Verslag huishoudelijke elektrische installatie op laagspanning en zeer lage spanning

Referentie: **009-20260714-02**	Datum controle: **14/07/2026**
Keurder: **009**

Eigenaar:	**Onbekend**	EAN-code:	**541448820071819967**
Adres installatie:	**Provincieweg 128, 9552 - Borsbeke**	Nummer teller(s):	**1sag1105160578**
		Distributienetbeheerder installatie:	**Fluvius**
Datum uitvoering installatie:	☐ Vóór 01/10/1981 ☑ Tussen 01/10/1981 en 01/06/2020 ☐ Vanaf 01/06/2020		
Type:	☑ Wooneenheid ☐ Niet-huishoudelijk ☐ PV ☐ Batterij ☐ Laadpaal

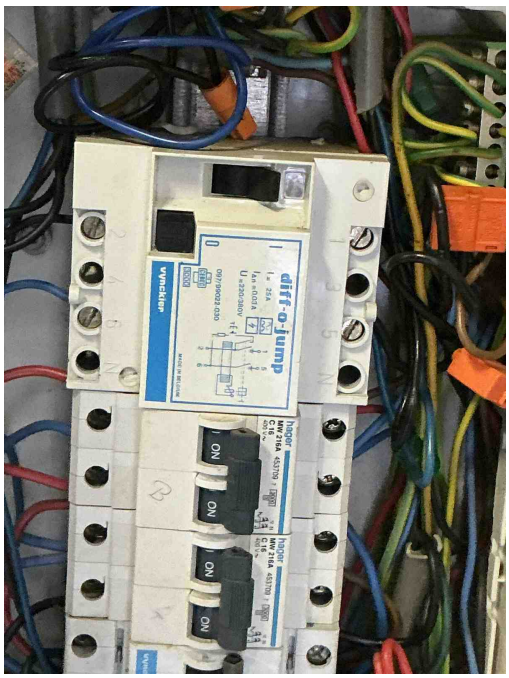
D01 - De differentieelstroominrichting schakelt niet uit na indrukken van de testknop (Boek 1: 5.3.5.3).

B06 - Het elektrisch verdeelbord heeft niet de minimale beschermingsgraad IPXX-B in een gewone ruimte (Boek 1: 4.2.2.3).

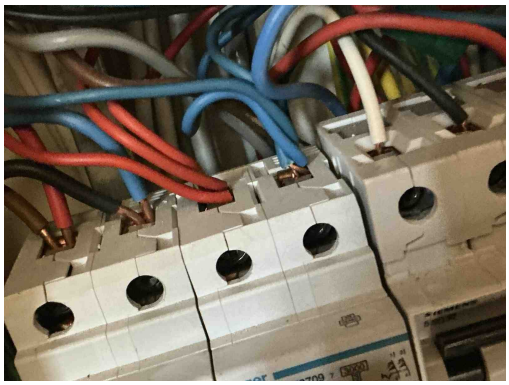
T21 - Het elektrisch materieel is niet geplaats volgens de voorschriften van de fabrikant/ regels van goed vakmanschap . (Boek 1: 1.4.1.3)

Opmerking: Meerdere geleiders op 1 aansluitingklem, ophanging niet afgedekt, camaansluiting niet afgedekt,

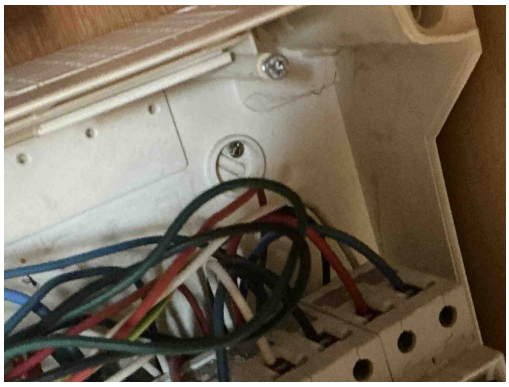
T21 - Het elektrisch materieel is niet geplaats volgens de voorschriften van de fabrikant/ regels van goed vakmanschap . (Boek 1: 1.4.1.3)
Opmerking: Meerdere geleiders op 1 aansluitingklem, ophanging niet afgedekt, camaansluiting niet afgedekt,

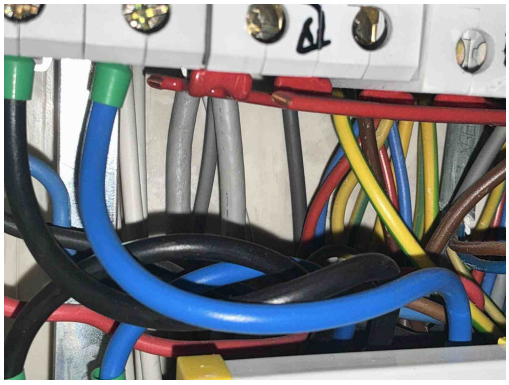
T21 - Het elektrisch materieel is niet geplaats volgens de voorschriften van de fabrikant/ regels van goed vakmanschap . (Boek 1: 1.4.1.3)
Opmerking: Meerdere geleiders op 1 aansluitingklem, ophanging niet afgedekt, camaansluiting niet afgedekt,

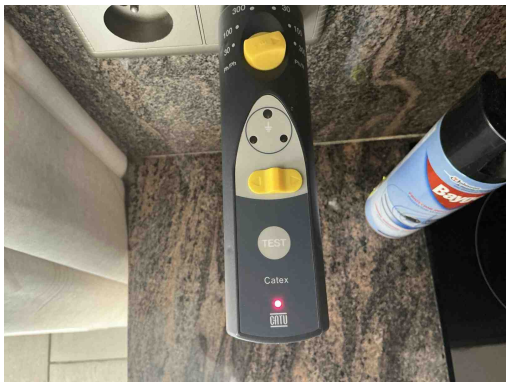
A16 - Er is geen continuïteit van de beschermingsgeleider van de contactdoos (Boek 1: 5.4.3.4).

B29 - Het elektrisch verdeelbord in een huishoudelijke ruimte is niet voorzien van een deur (Boek1: 5.3.5.1).

Klasse 0 is verboden

Klasse 0 is verboden

T23 - Het elektrisch materiaal is beschadigd. (Boek 1: 1.4.1.3).

Lamp niet degelijk bevestigd
